実験利用棟 階段受梁について

令和元年12月6日
日本原子力研究開発機構
原子力科学研究所

図-1.2 実験利用棟 1階 (ZA) 平面図

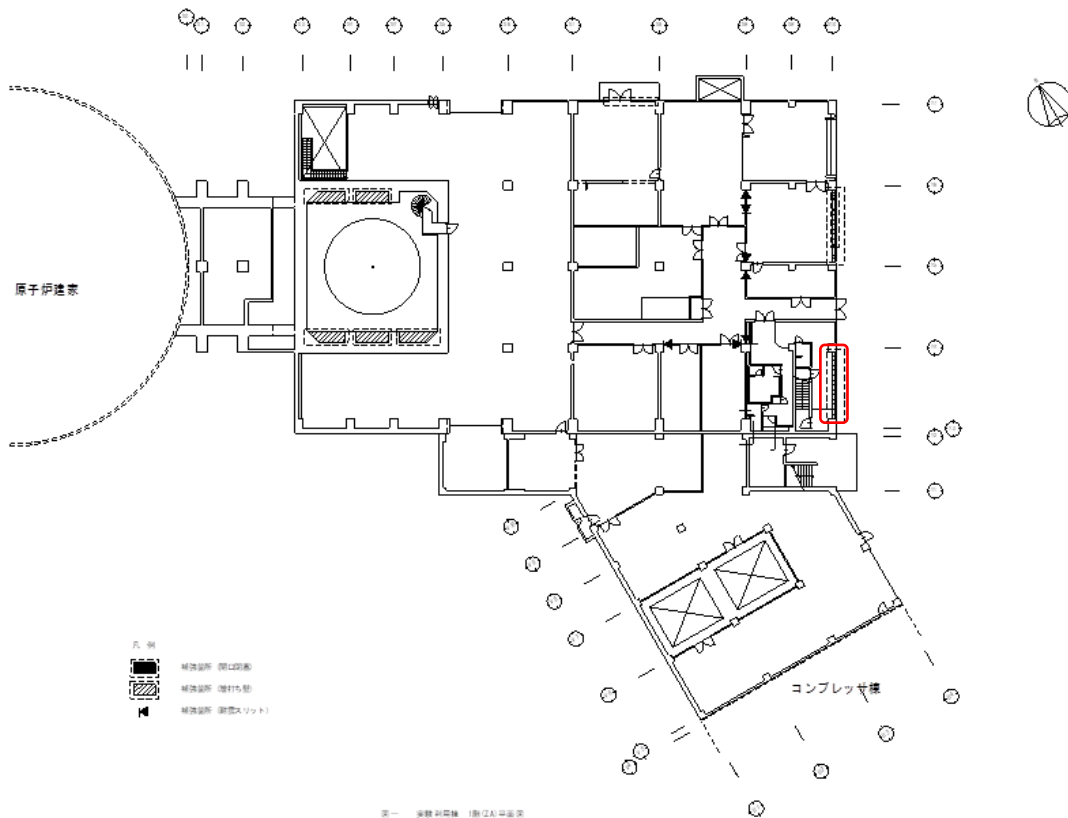
実験利用棟耐震改修工事（壁増打）において、増打を実施するため、当該部の階段及び天井等を撤去したところ、階段踊場部分に階段受梁があることが判明した。

当該部は耐震壁の増打補強で有り、受梁があるものの、補強に影響は無く、添付計算書への影響もない。

ただし、図-2.1.34において一部図面が変更となるが、注書きを適用し、現場合わせにて対応することとしたい。
